**Podatel: Město Klecany**

## **VYJÁDŘENÍ K PŘEPRACOVANÉ DOKUMENTACI ZÁMĚRU**

**„Lom Klecany – rozšíření DP Husinec (Klecany) a pokračování hornické činnosti“**

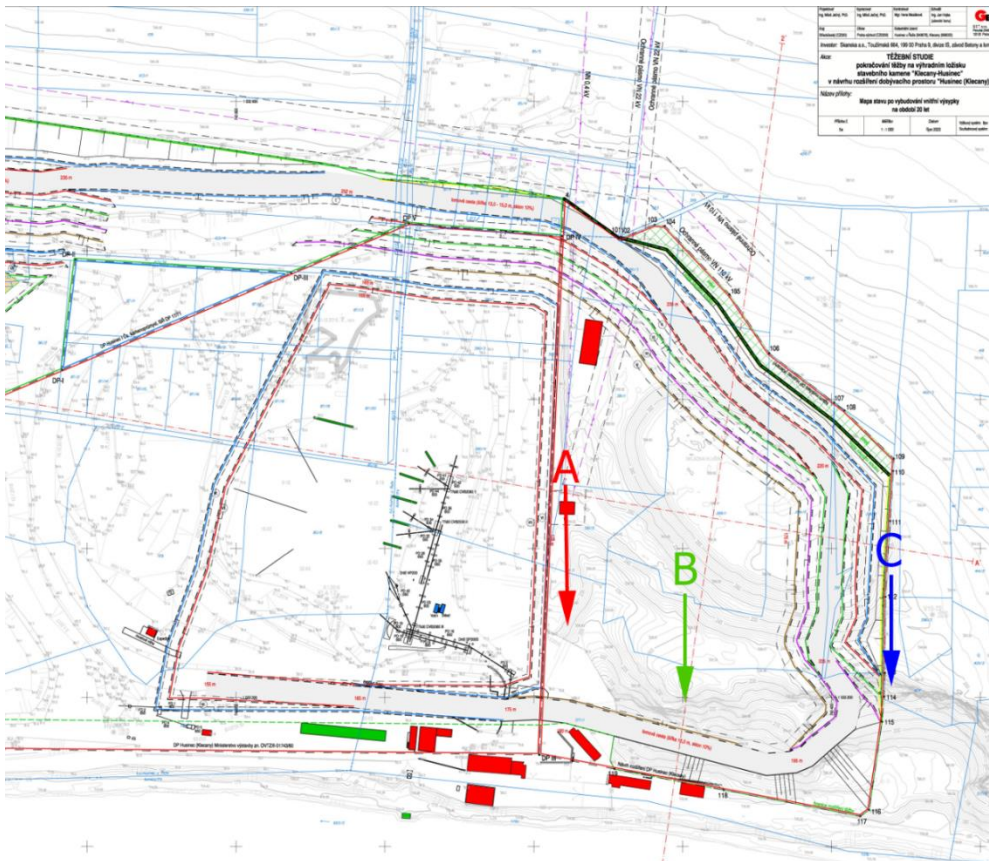
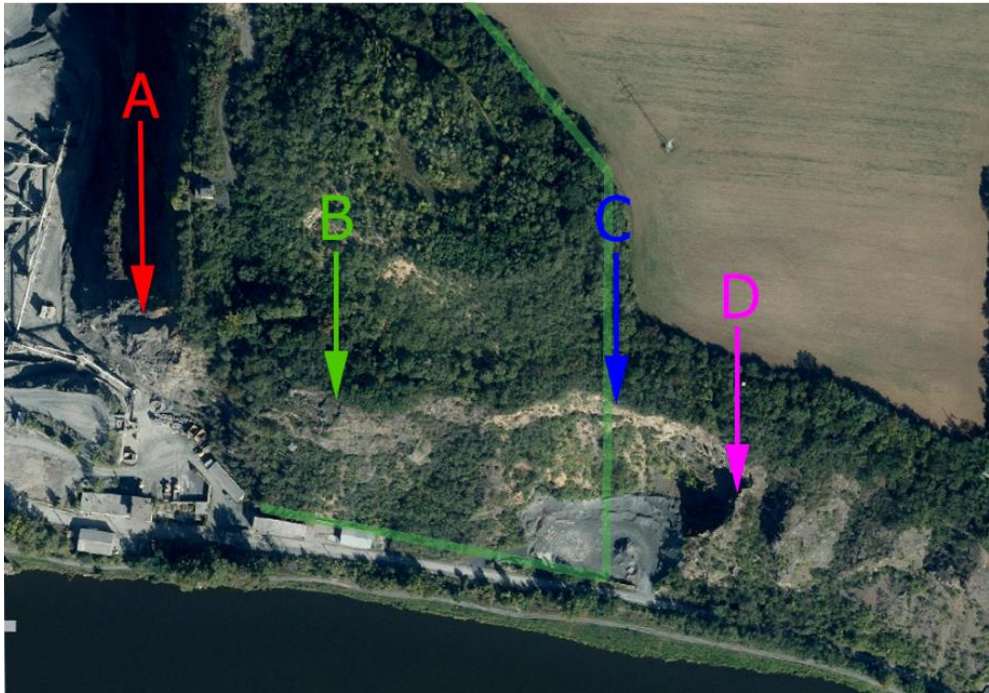
- [61] Podatel úvodem uvádí, že studie zjevně účelově bagatelizuje zásah do jednotlivých prvků krajinného rázu. Např. v tabulce 4 na str. 54 je uveden vliv znak náhorní plošiny rozřezané hlubokými až kaňonovitými údolními jako žádný zásah. Záměr přitom znamená destrukci části stěny náhorní plošiny. Stejně tak hodnocení udává cennost tohoto prvku jako běžnou, přitom se jedná o unikátní přírodní fenomén údolí Vltavy. Obdobně u prvku Vystupující suky a hřbety je uveden žádný zásah, přitom hřbet údolí bude v určité části odstraněn.

- [63] V kapitole 6.3 na str. 47 až 52 vyhodnocení vlivů záměru na znaky krajinného rázu jsou uvedeny nepravdivé a manipulativní zákresy, které nesprávně zobrazují stav území po realizaci záměru. Oproti minulé verzi přibyly do obrázku zvýrazněné body A, B, C a D. Tyto body však nejsou nikde zakresleny do mapy, nelze tedy určit, kde se v půdorysu tyto body nacházejí. Na obrázcích níže se podatel pokusil identifikovat tvary terénu a určit, kde se uvedené body nacházejí. Pokud se podatel podívá na bod B, je umístěn na malém návrší s kótou 241 m. Situace ukazuje, že tato kóta bude přibližně v polovině rozšíření těžebního prostoru. Na vizualizacích na obr. 33, 35 a 37 je zobrazeno, že stěna je odtěžena pouze po bod B, což je v rozporu s uvedeným faktem. Navíc je vizualizace v rozporu s obr. 39 a 41, kde je odtěžení až téměř po bod C, avšak pouze ze směru, kde není rozsah odtěžení tolik patrný, protože je skryt východní stěnou lomu. I zde jsou např. nad bodem C zakresleny porosty dřevin, přestože dle situace zde již bude začínat svahování lomové stěny a zeleň na hřebeni zmizí. Podatel na základě shora uvedeného namítá, že hodnocení vlivů na krajinný ráz uvádí chybné a zjevně rozporné zákresy, a tím vyvolává dojem, že vlivy záměru na krajinu budou menší než vlivy skutečné. Závěry hodnocení tedy nemohou být považovány jako relevantní a legální východisko, protože vycházejí ze špatných a chybných podkladů.
